JANUAR 2022
TRANSPORTMINISTERIET

EKSTERN KVALITETSSIKRING AF FORUNDERSØGELSE AF SYDLIG RING 5

NOTAT

Figur 4-2: Tilslutningsanlæg og forbindelses anlæg ved Høje Taastrup. Kilde: Snit fra tegning 93010-1042

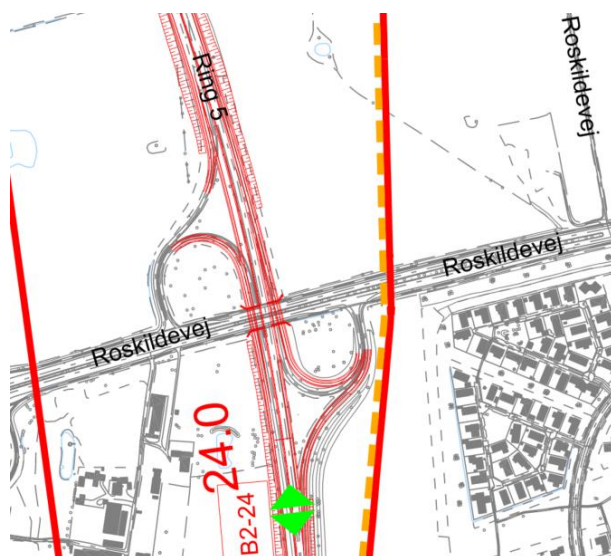
Som eksempel kan også nævnes TSA ved Roskildevej i Fløng/Hedehusene.

Figur 4-4: Tilslutningsanlæg og forbindelsesanlæg ved Høje Taastrup. Kilde: Snit fra tegning 93010-1066

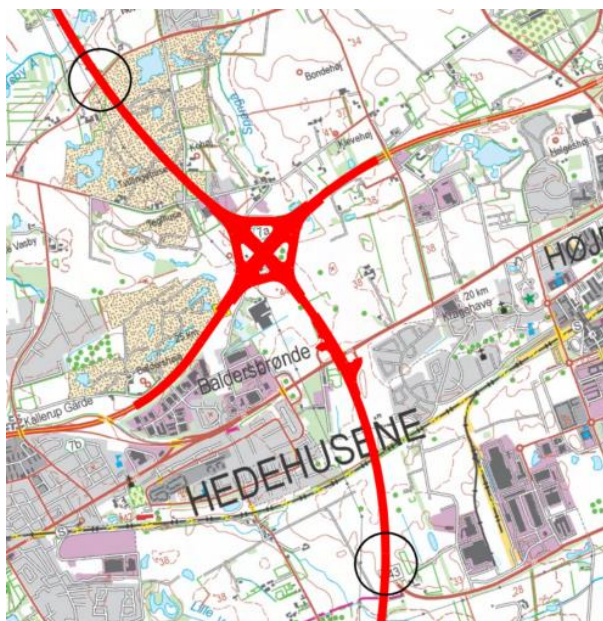
TSA nord for Holbækmotorvejen findes i km 27 og er dermed kun ca. 1 km fra de nordvendte ramper i forbindelsesanlægget ved Holbækmotorvejen. Dette TSA er placeret i et område med begrænset trafik og tilslutter en mindre vej. Er dette TSA nødvendigt? Trafik fra Sengeløse kan komme på Holbækmotorvejen ved Høje Tåstrup. Alternativt kan der etableres ekstra kørespor for at formindske ulemperne ved den tætte afstand mellem TSA og forbindelsesanlæg.

Tilslutningsanlæggene ved Høje Tåstrup i km 22 og 27 foreslås droppet, da trafikken i området forventes at være lille og kan anvende TSA i km 24.
